**AVIS RELATIF À LA PROTECTION
CONTRE LES EVENTUELS EFFETS NOCIFS ET NUISANCES
PROVOQUÉS PAR LES RAYONNEMENTS NON IONISANTS
GÉNÉRÉS PAR DES ANTENNES ÉMETTRICES STATIONNAIRES**

Commune : TOURNAI - Exploitant : ORANGE

Référence exploitant : 32608C1_1-42608C1_1-52608C1_1

Rapport n° 3119 / 2025

Figure 1 : Vue en plan des lieux de séjour et des points de contrôle

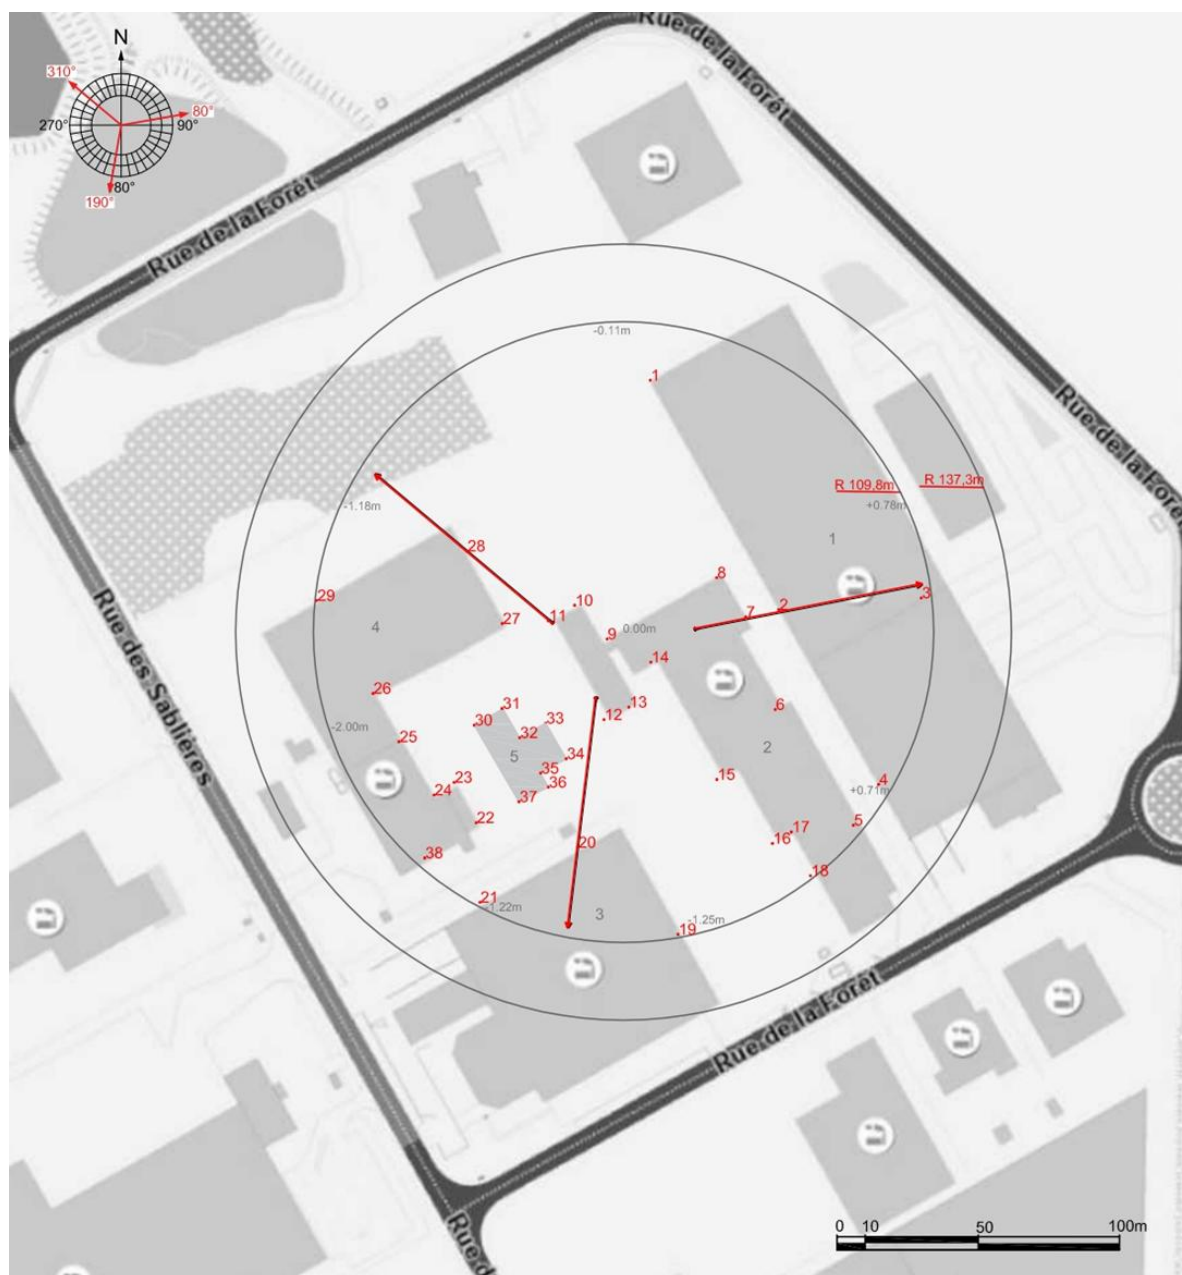
Les fréquences d'émission, la puissance rayonnée par chacune des antennes et leur gain permettent de déterminer le rayon de la zone à analyser. Tout dépassement de la limite par installation est exclu en dehors de cette zone. Le tableau 2 reprend les 35 LS² pour lesquels l'indice d'exposition est le plus élevé. Les différentes colonnes indiquent :

- le numéro du point de contrôle repris sur un des plans de la figure 1;
- le numéro du LS dans lequel se trouve le point de contrôle de la 1^{ère} colonne ;
- l'atténuation d'obstacle prise en compte pour le calcul de l'indice d'exposition dans le LS ;
- le résultat du calcul de l'indice d'exposition.

En ce qui concerne les antennes de l'installation mentionnées dans le tableau 1, la distance maximale à laquelle la limite pourrait être atteinte, à l'extérieur, est égale à 124,0 m. S'il n'y a pas de LS à une distance inférieure, les antennes respectent forcément la limite d'immission.

Dans le cas des LS situés à l'intérieur des bâtiments, une atténuation d'obstacle est prise en compte et il en résulte que la distance maximale à laquelle la limite pourrait être atteinte se réduit à 97,4 m.

Figure 2 : Vue en plan des installations d'antennes dans un rayon de 300 mètres autour de l'installation faisant l'objet de la demande d'avis

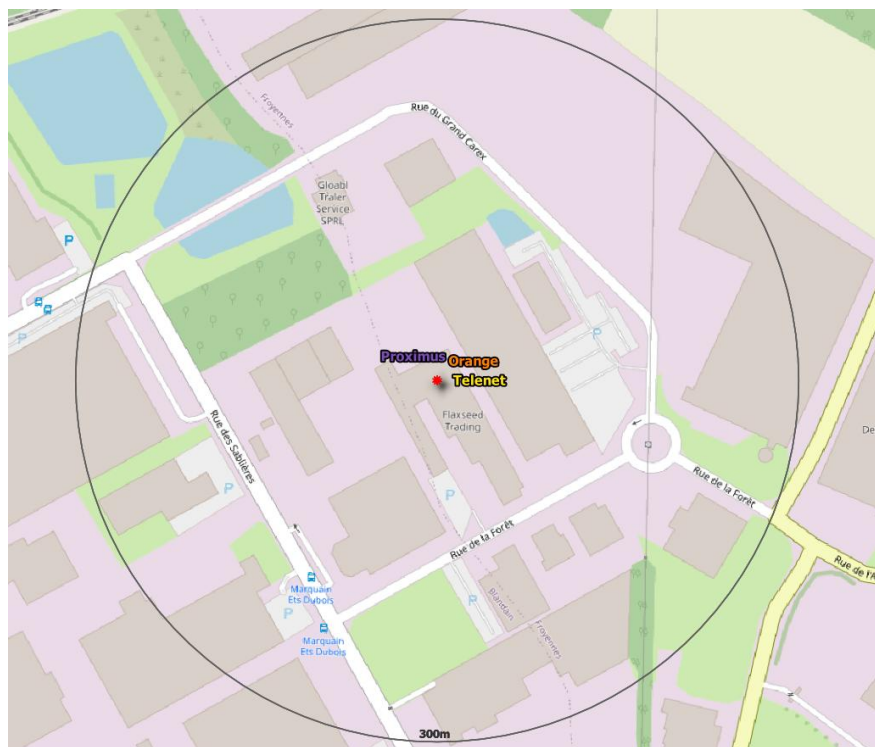
Le plan en projection verticale de la figure 2 indique la localisation des installations d'antennes émettrices stationnaires visées par le décret et situées dans un rayon de 300 mètres autour de l'installation référencée dans le paragraphe 2 et localisée au centre du cercle. Les données de localisation de ces antennes et les avis correspondant sont accessibles via le cadastre en ligne des antennes émettrices stationnaires⁸. Les installations prises en compte dans l'évaluation du respect de la limite cumulative sont les installations d'antennes émettrices déclarées en service par l'exploitant à la date du présent avis, à l'exception de l'installation référencée dans le paragraphe 2 et éventuellement d'autres installations ayant fait l'objet d'une demande d'avis à la même date et qui sont situées à l'intérieur de la zone de 300 mètres de rayon.

- a) il y a au plus 4 installations d'antennes émettrices stationnaires présentes dans la zone d'évaluation de 300 mètres de rayon représentée dans la figure 2, y inclus l'installation référencée dans le paragraphe 2 : la limite cumulative définie à l'article 4, §2 du décret est nécessairement respectée dans les lieux de séjour à l'intérieur de la zone d'évaluation de 300 mètres de rayon ;

- b) il y a exactement 5 installations d'antennes émettrices stationnaires présentes dans la zone d'évaluation de 300 mètres de rayon représentée dans la figure 2, y inclus l'installation référencée dans le paragraphe 2 et il existe, pour 3 ou 4 de ces installations, un avis attestant le respect de la limite abrogée de 3 V/m : la limite cumulative définie à l'article 4, §2 du décret est nécessairement respectée dans les lieux de séjour à l'intérieur de la zone d'évaluation de 300 mètres de rayon ;

- c) dans tous les autres cas, il a été vérifié que la limite cumulative définie à l'article 4, §2 du décret n'est pas dépassée dans les lieux de séjour sur base du nombre d'installations localisées dans la zone d'évaluation de 300 mètres de rayon représentée dans la figure 2, de leur localisation ainsi que des données inscrites dans la figure 1 et au paragraphe 4 du présent avis et dans les avis attestant le respect de la limite par installation ou de la limite abrogée de 3 V/m relatifs aux autres installations reprises dans la figure 2.

Compte tenu des considérations ci-dessus, il apparaît que l'intensité du rayonnement électromagnétique généré, dans les lieux de séjour situés dans un rayon de 300 mètres autour de l'installation référencée dans le paragraphe 2, par l'ensemble des antennes émettrices stationnaires de l'ensemble des exploitants du même site d'antennes émettrices stationnaires respecte la limite fixée à l'article 4, § 2 du décret.
